EGZ. ...	TOM II: PROJEKT STAŁEJ ORGANIZACJI RUCHU
----------	--

Poprawa stanu technicznego drogi powiatowej nr 4502 E Naramice - Walichnowy - Czastary
na odcinku granica powiatu wieruszowskiego – Walichnowy

KARTA ZATWIERDZENIA PROJEKTU STAŁEJ ORGANIZACJI RUCHU DROGOWEGO

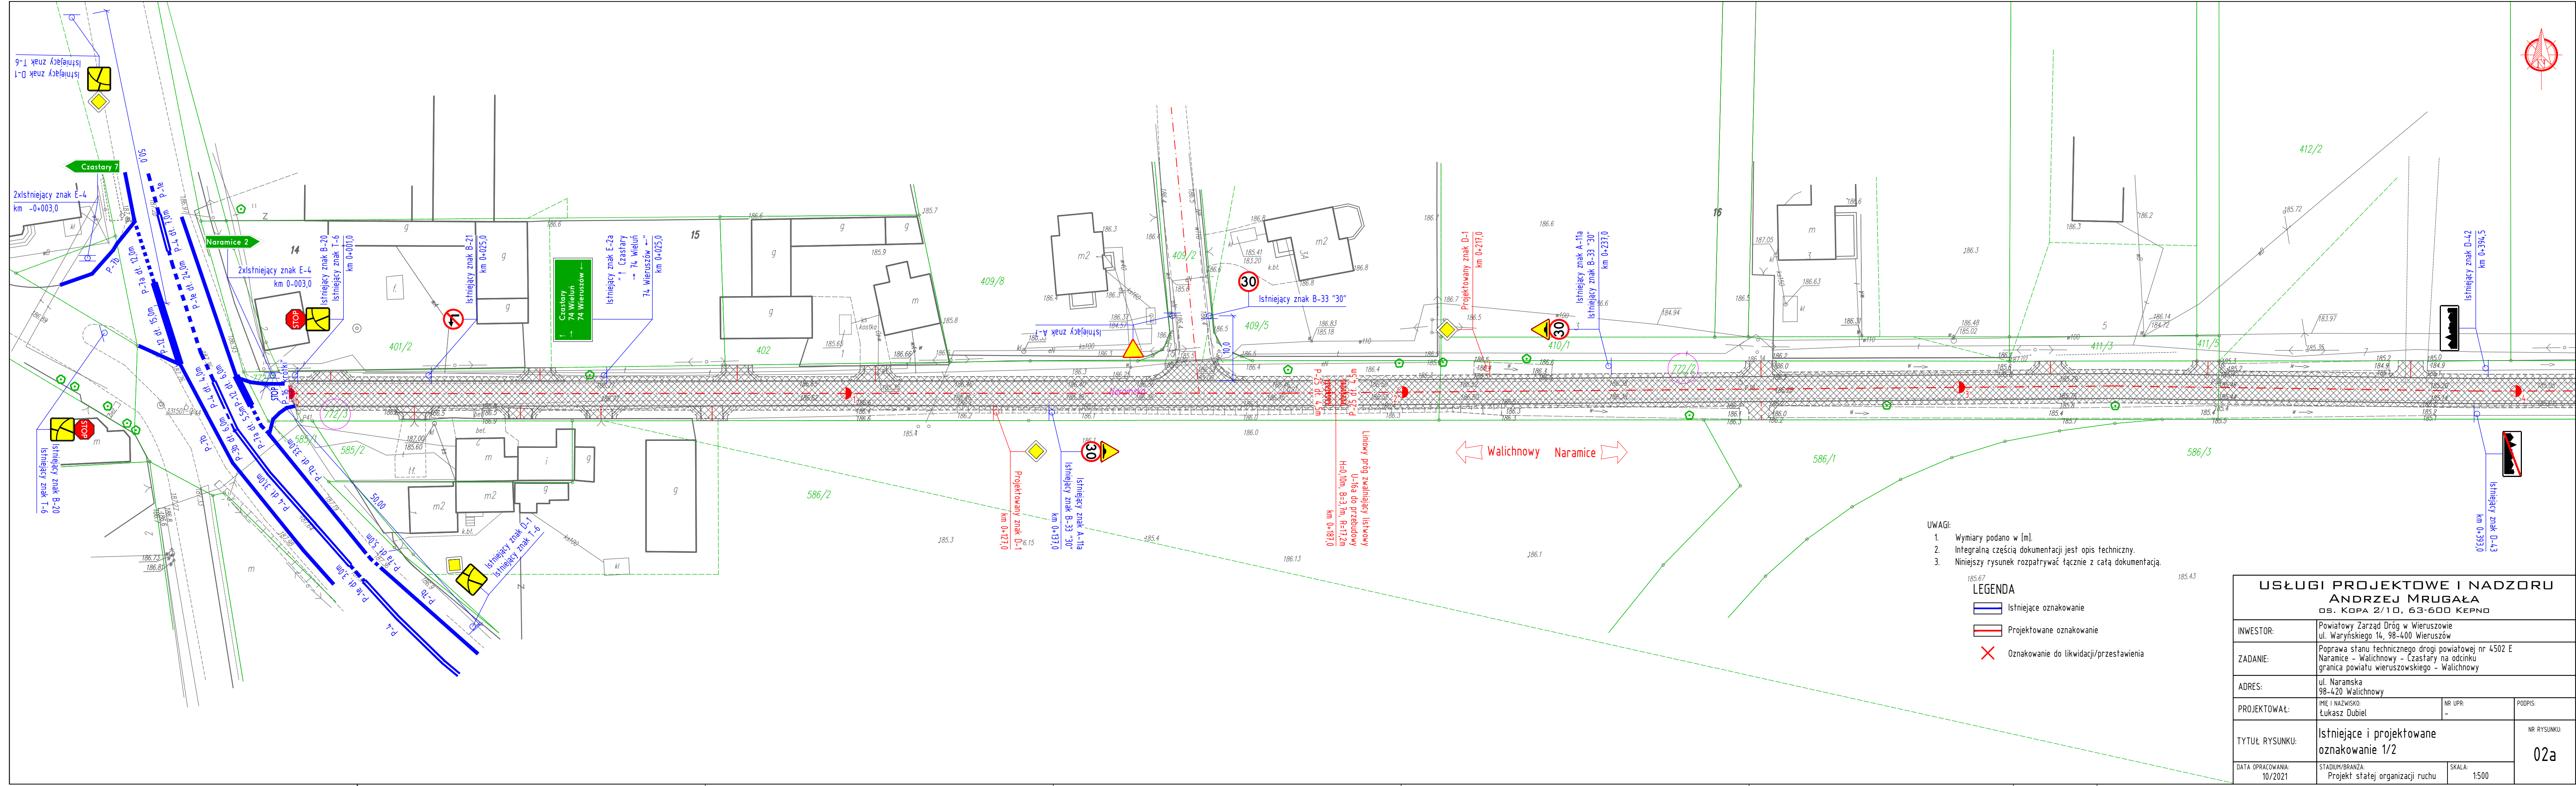
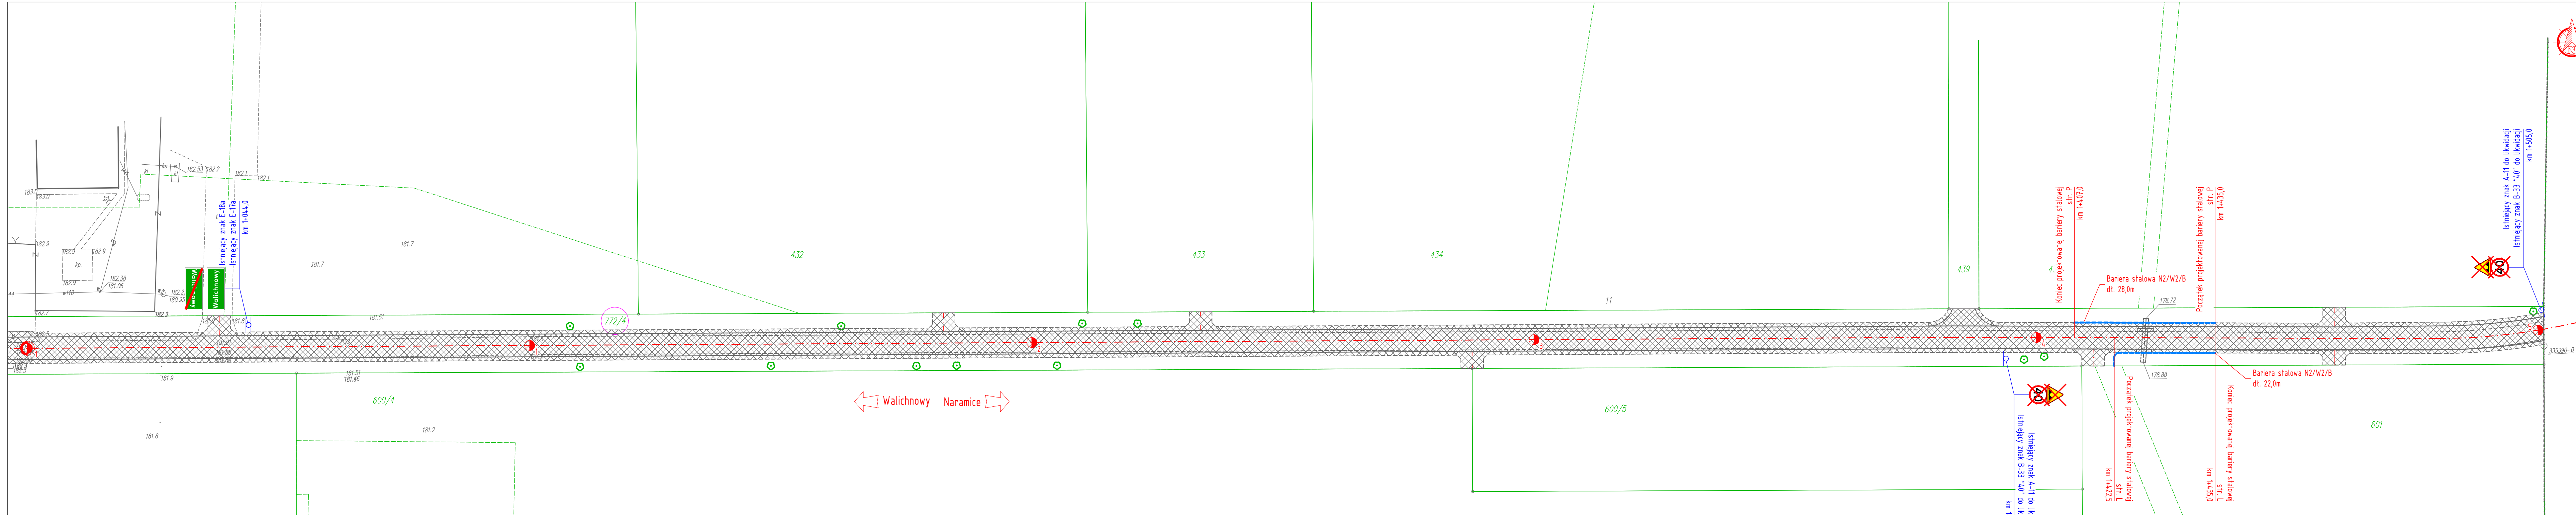
- rys. 02b istniejące i projektowane oznakowanie 1/2 – w ramach planowanej inwestycji istniejące znaki B-21 (zakaz skręcania w lewo) oraz A-11a (próg zwalniający) należy wymienić, ponieważ lica znaków są złej jakości.

1. Niniejszą organizację ruchu zatwierdzam w całości
- a) z uwagą - rys. 02b istniejące i projektowane oznakowanie 1/2 – w ramach planowanej inwestycji istniejące znaki B-21 (zakaz skręcania w lewo) oraz A-11a (próg zwalniający) należy wymienić, ponieważ lica znaków są złej jakości.
2. Numer ewidencyjny projektu organizacji ruchu **KD.7120.62.2021**
3. Termin wprowadzenia zatwierdzonej organizacji ruchu: po zawiadomieniu organu zarządzającego ruchem zgodnie z § 12 ust. 1 ww. rozporządzenia
4. Zatwierdzona i zrealizowana stała organizacja ruchu jest ważna do momentu wprowadzenia nowej organizacji ruchu na podstawie nowego zatwierdzonego projektu organizacji ruchu.
